Preparado para:  
**ENGIE ENERGIA PERU S.A.A.**  
Lima - Perú

## LEVANTAMIENTO DE OBSERVACIONES

# DECLARACIÓN DE IMPACTO AMBIENTAL DEL PROYECTO “CENTRAL SOLAR FOTOVOLTAICA HANAQPAMPA”

Preparado por:  
**ASILORZA S.A.C.**  
Av. Juan de Aliaga No. 425, Of. 310  
Magdalena del Mar  
Lima - Perú  
Julio, 2025

**Figura 1. Área de Influencia**

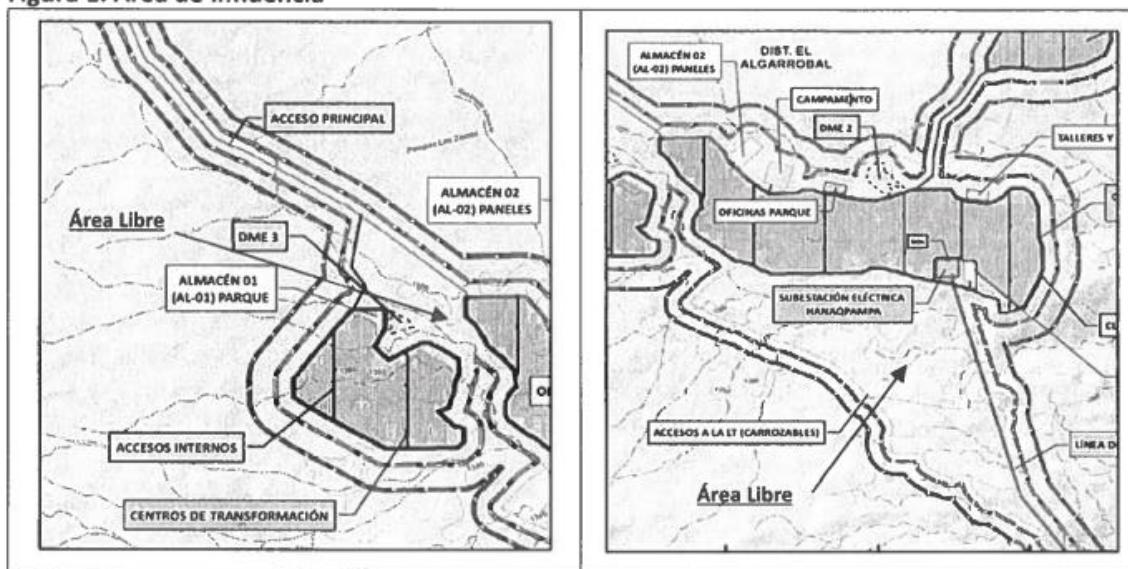
De la revisión del Mapa GEN-04-B "Área de Influencia" (Registro N° 4118938, Folio 1741), se identifican áreas libres (aproximadamente 60 ha) dentro del AID que no contienen componentes del Proyecto ni cuentan con sustento técnico para su inclusión (Ver Figura 1). Por lo que, el Titular debe sustentar técnicamente dichas áreas o, en su defecto, reformular las AID e All, actualizando los capítulos y anexos correspondientes para mantener la coherencia en toda la DIA.

### Respuesta:

En atención a lo señalado en la presente observación, se precisa que durante el procesamiento realizado para la delimitación de las áreas de influencia se generaron los buffers correspondientes a cada componente del proyecto, aplicando el criterio de rango de influencia del nivel de presión sonora para la determinación del Área de Influencia Directa (AID) e Indirecta (All).

Durante este procedimiento, se identificó la presencia de pequeños polígonos aislados, como se muestra en la Figura 4.1, los cuales se originaron a partir de la delimitación automática de los buffers sobre determinados componentes del proyecto, en especial de los accesos carrozables asociados a la Línea de Transmisión (LT).
